Oggetto: [ID_VIP 6224] MELFI (PZ) Progetto di Impianto eolico denominato "Santa Irene" da realizzarsi nel comune di Melfi (PZ), costituito da 7 aereogeneratori per una potenza complessiva pari a 39,2 MW

Procedura riferita all'art. 23 del Decreto legislativo n. 152/2006 – VIA.

Proponente: Oceano Rinnovabili S.r.l

Parere tecnico istruttorio della Direzione generale Archeologia, belle arti e paesaggio.

Carta dell'intervisibilità

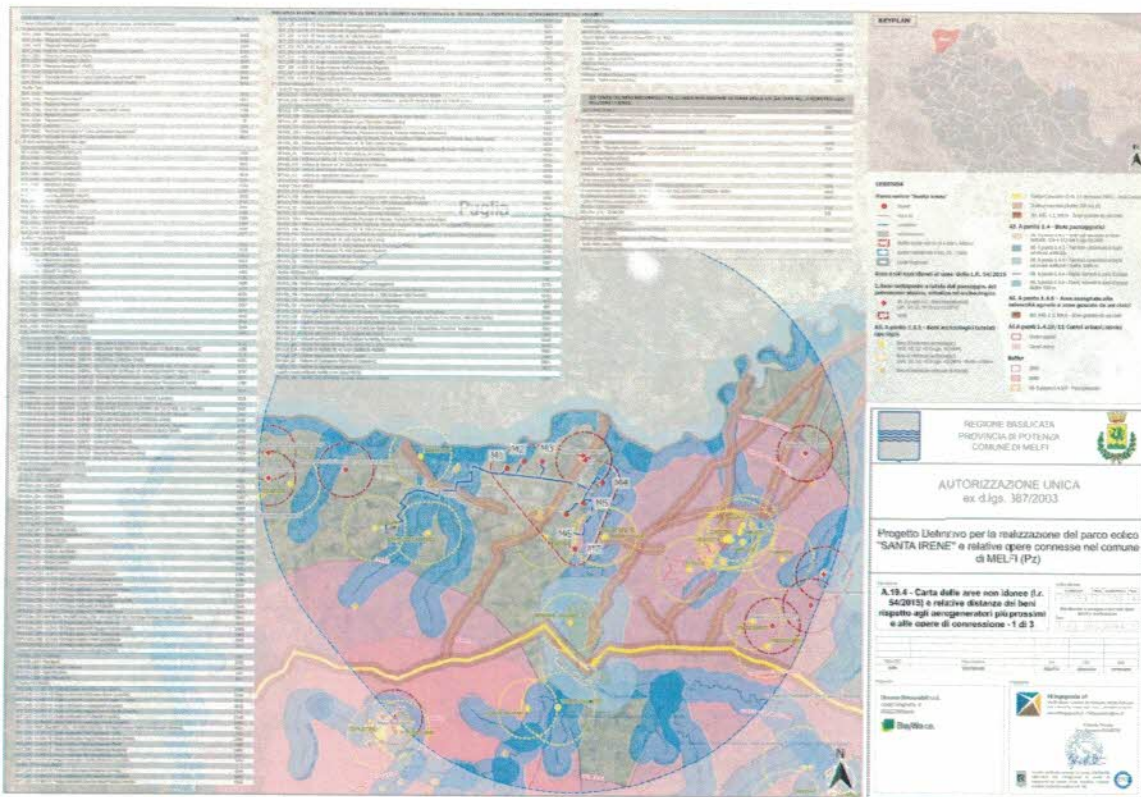
1. **Invaso del Rendina** (BP136_026) e Zona del centro abitato e aree adiacenti del Comune di Melfi (BCP136_015): ricadono nell'area vasta di analisi, ma non nel buffer locale, pertanto le opere di progetto non interferiscono direttamente con le suddette aree di interesse pubblico. Dall'analisi condotta, si evince che l'Invaso del Rendina è a circa 2 Km da M7 e, come risultante dai fotoinserimenti prodotti (elaborato F0389-C-T06-A_A_19_6-Fotoinserimenti), da alcune zone ricomprese nel buffer – sorvolando su quelle depresse e di difficile accesso – sono visibili tutti e 7 gli aerogeneratori nella loro interezza;

2. **Fiume Ofanto** (B142c_579): gli aerogeneratori M1 ed M2 ricadono nel buffer di 500 m individuato dalla L.R. 54/15 (Allegato A) e non risulta rispettato il buffer di 150 m dalle sponde individuato dal PIEAR (Piano di Indirizzo Energetico Ambientale Regionale); si segnala che non sono stati prodotti fotoinserimenti dal bene in questione;

3. **Fiumara Rendina o Fiumara di Venosa o Torrente Olivento** (BP142c_592): gli aerogeneratori M4, M5 e M7 ricadono nel buffer di 500 m individuato dalla L.R. 54/15; il proponente evidenzia che *"Il tracciato del corso d'acqua attraversa zone a visibilità variabile, con alternanza di aree a maggiore visibilità ad aree con scarsa o nulla visibilità [...]";* tuttavia dal punto scelto per la ripresa fotografica sono visibili tutti e 7 gli aerogeneratori nella loro interezza;

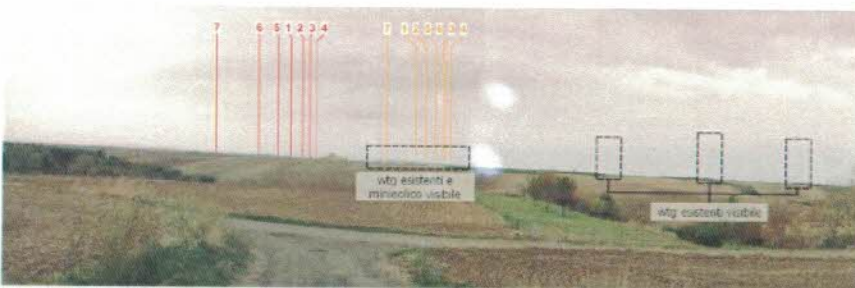
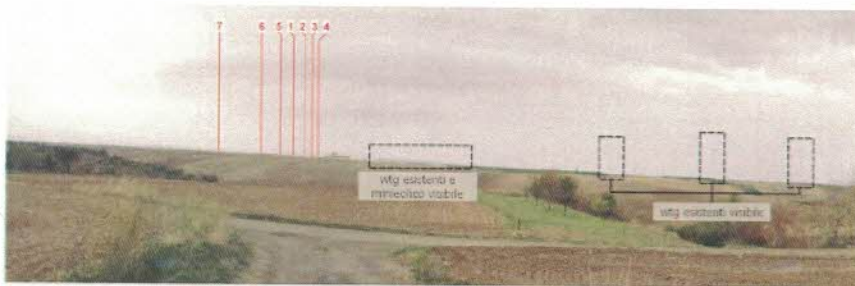
5. Il **centro abitato di Lavello** ricade all'interno del buffer di 3 Km dagli aerogeneratori di M4 ed M5; il centro storico di Lavello ricade nel buffer di 5 Km dagli stessi aerogeneratori. Il proponente specifica che le elaborazioni condotte in GIS dai punti di maggiore interesse della città di Lavello e relative all'indice di visibilità, confermano un indice di visibilità compreso tra un valore nullo e un valore medio. Dal fotoinserimento prodotti si evince che sono visibili quasi tutti gli aerogeneratori nella loro interezza;
